改善箇所説明図

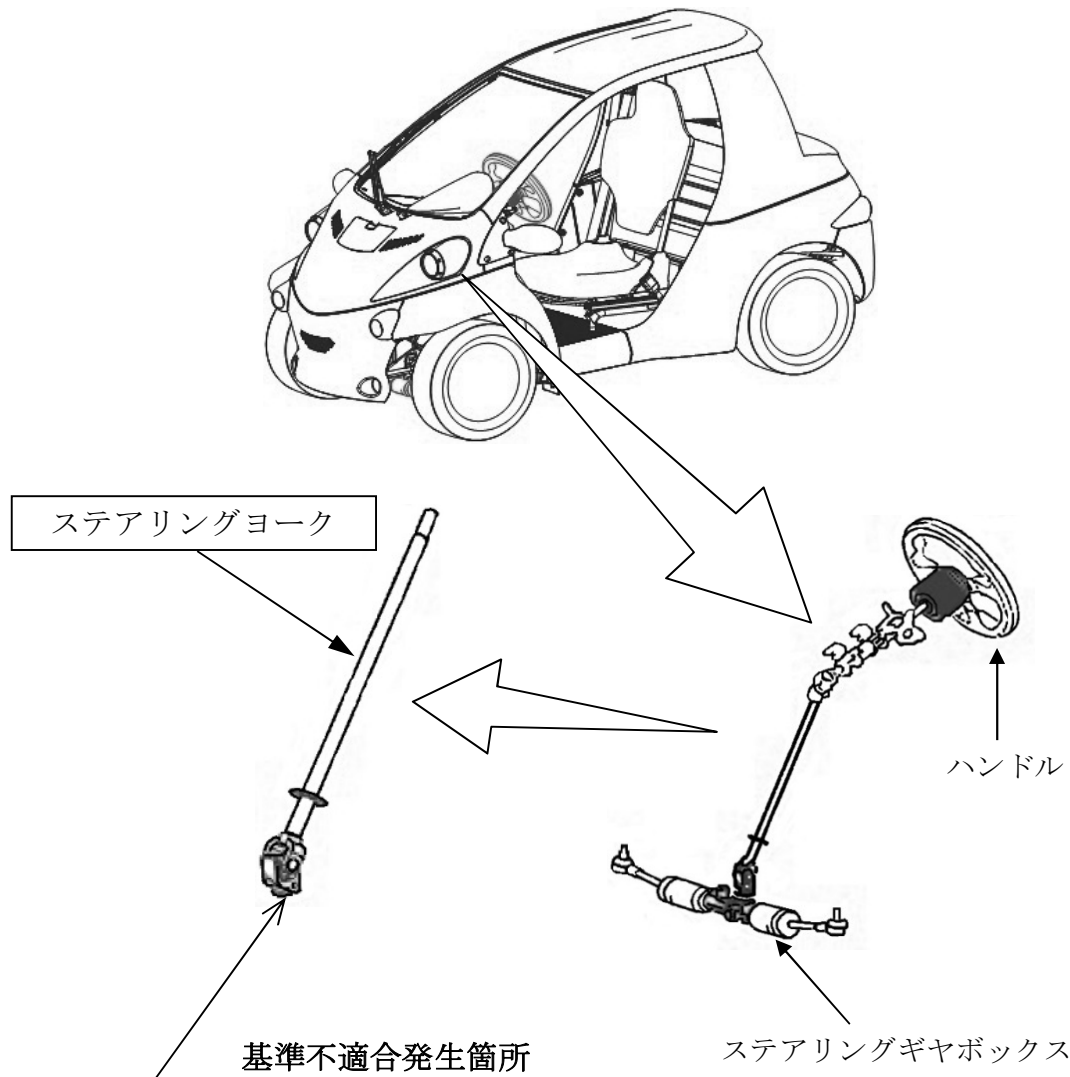
かじ取り装置において、ハンドルとステアリングギヤボックスをつなぐ継手部品（ステアリングヨーク）の製造が不適切なため、継手部品とステアリングギヤボックスの連結部にガタが生じているものがある。そのため、そのままの状態で使用を続けると、継手部品が摩耗し、最悪の場合、かじ取り操作ができなくなるおそれがある。

全車両、ステアリングヨークを良品と交換する。

識別：改善実施済車両には車台番号 6 ケタ目上に黄ペイントを塗布する。

超小型モビリティは、シリアル No.3 ケタ目上に黄ペイントを塗布する。
